Parecer nº 75/SE MAD/SUPRAM SUL - DRRA/2021

### Parecer Único de Licenciamento Ambiental Simplificado (RAS) nº 75/SE MAD/SUPRAM SUL - DRRA/2021

PA COPAM Nº: 1057/2021	SITUAÇÃO: Pelo Indeferimento		
EMPREENDEDOR:	Mineração Poços de Caldas	CNPJ:	23.654.676/0001-02
EMPREENDIMENTO:	Mineração Poços de Caldas	CNPJ:	23.654.676/0001-02
MUNICÍPIO(S):	Poços de Caldas	ZONA:	rural
COORDENADAS GEOGRÁFICAS (DATUM):	LAT/Y: 21°58'48"S	LONG/X: 46°37'48"W

Figura 1 – Nas extremidades da imagem consta no polígono vermelho e marcador amarelo as poligonais minerárias contínuas 830.604/1998 e 830.760/1998 onde ocorrem atividades de lavra de bauxita, na extremidade oposta a localização da UTM do empreendimento.

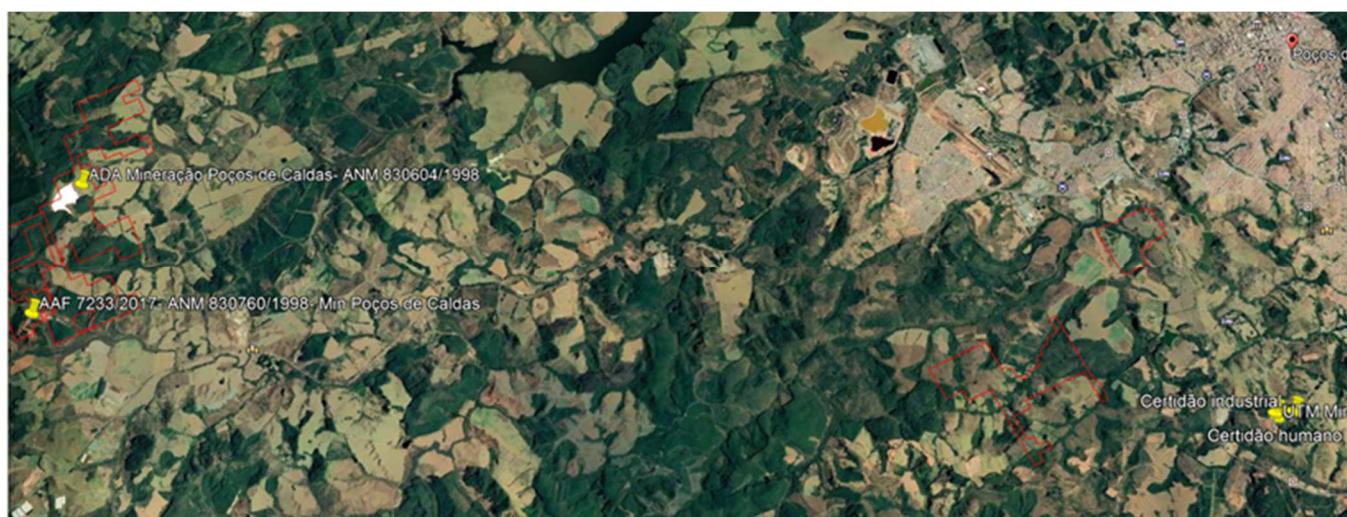
Ficou constatada a tentativa de fragmentação dos processos de lavra de bauxita, não será aplicada autuação devido a operação estar regularizada por duas AAF vigentes.

O mesmo entendimento deverá ser aplicado para a atividade da UTM, a mesma deverá ser unificada num licenciamento único se houver interdependência das atividades da UTM e lavras da bauxita, observando a necessidade de ampliação, pois enquanto a lavra de bauxita somará em 250.000 ton/mês, a UTM está regularizada na capacidade de 25.000 ton/mês.

Foi observado por imagem de satélite que a área de implantação da UTM está distante das áreas onde ocorrem as lavras de bauxita, contudo estão no mesmo município e se interligam por estradas.

Portanto, caso a produção da UTM for recebida da lavra de bauxita do empreendimento e/ou, se os funcionários e equipamentos utilizados na operação dos empreendimentos forem os mesmos, há entendimento de interdependência entre as atividades da UTM e lavra de bauxita. Cabe ressaltar que poderá haver aplicação de penalidade caso constatada a fragmentação do licenciamento.

Figura 2 – Em rosa, na primeira imagem, os 11 registros do CAR contíguos de mesmo proprietário e; em amarelo, na segunda imagem, as APP desprovidas de vegetação nativa, fonte: Sicar.

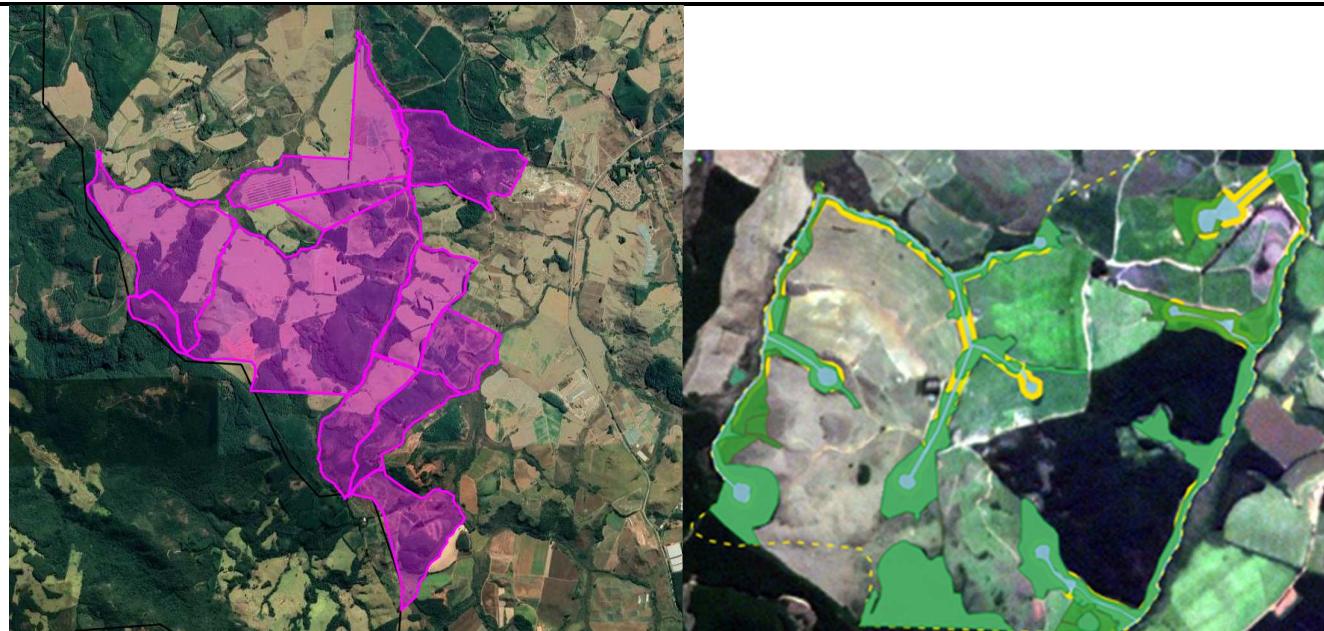
Além disso, foi constatado a existência de 11 registros no CAR de áreas contínuas, onde fica determinado a unificação num recibo único. A área de reserva legal deverá ser regularizada considerando o valor total da soma das propriedades.

Deverá ser apresentado Projeto Técnico para Reconstituição da Flora- PTRF para recuperação das APP e, para reconstituição da reserva legal, se for a forma escolhida para regularização da mesma. A imagem abaixo mostra as poligonais contínuas de mesmo proprietário e as áreas de APP que foram declaradas como degradadas:
